Mission régionale d'autorité environnementale

Avis sur le projet de centrale photovoltaïque au sol sur la commune de Laburgade (Lot)

N° Saisine : 018521/A P

Date : 21/07/2026

Figure 3: synthèse des enjeux faunistiques

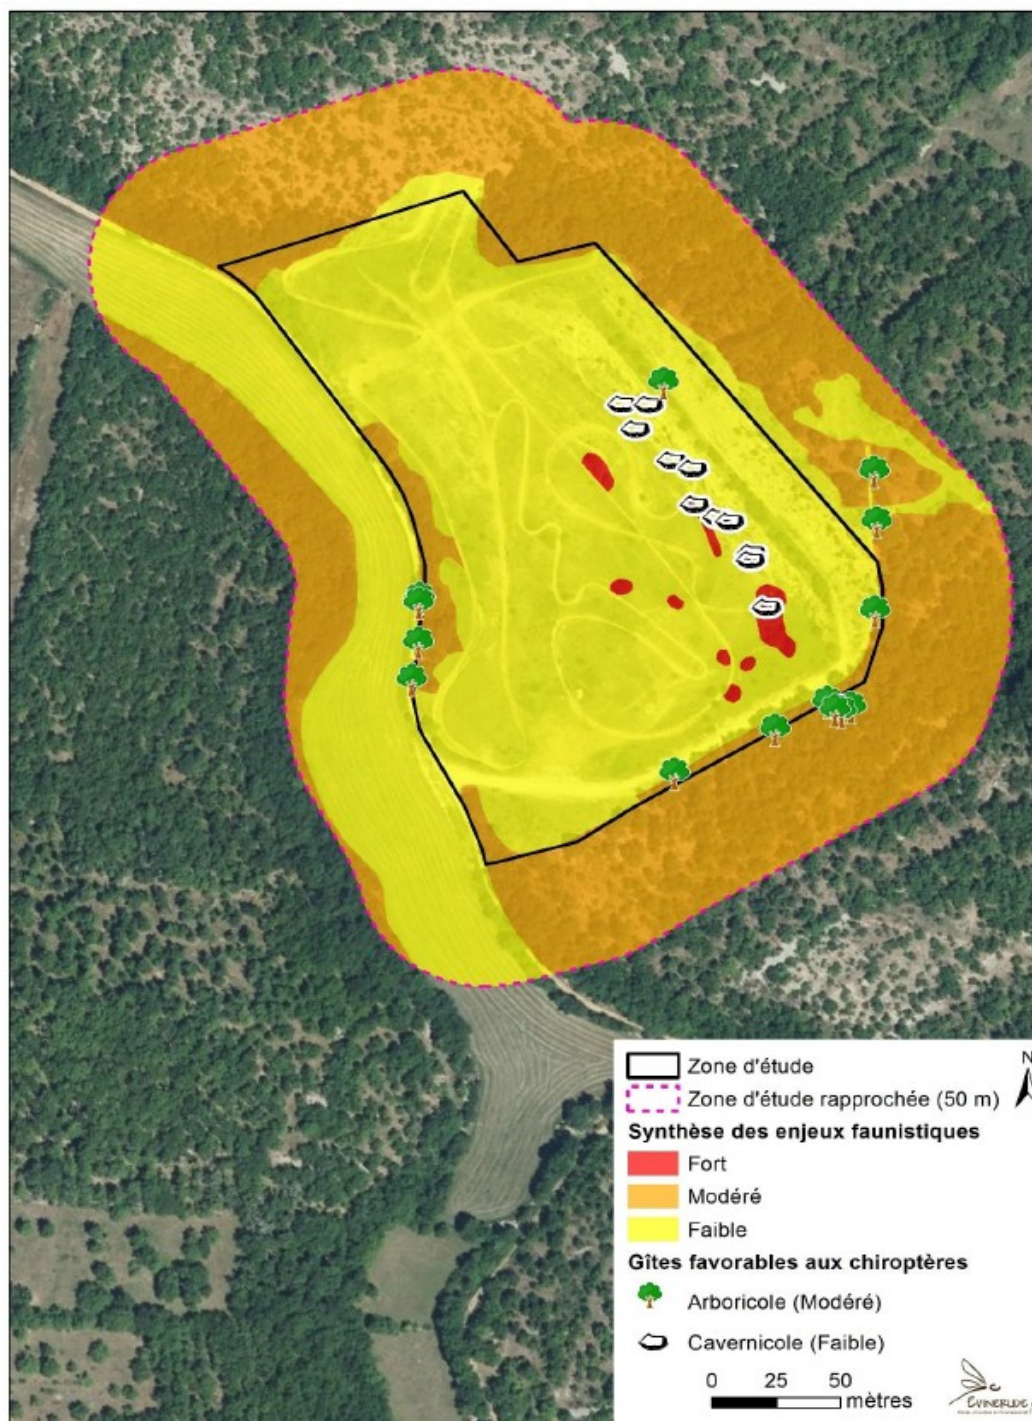
Les enjeux les plus forts concernent les oiseaux, en particulier la reproduction probable de la Pie-grièche écorcheur (espèce à PNA) au niveau des fruticées présentes sur le site. Les boisements qui entourent la zone d'étude rapprochée présentent un enjeu modéré en raison de la présence en reproduction de l'Alouette lulu dans les zones éclaircies, de l'Engoulevent d'Europe en lisière et du Milan noir. De plus, l'étude indique la présence probable du Faucon pèlerin sur le front de taille, espèce dont l'enjeu de conservation est qualifié de fort.

La MRAe recommande de conclure sur la présence du Faucon pèlerin, sur la reproduction sur le site de la Pie-grièche écorcheur de l'Alouette lulu et du Milan noir ainsi que sur la présence de gîtes sur le front de taille, le cas échéant en complétant les inventaires pour les chiroptères et les oiseaux.
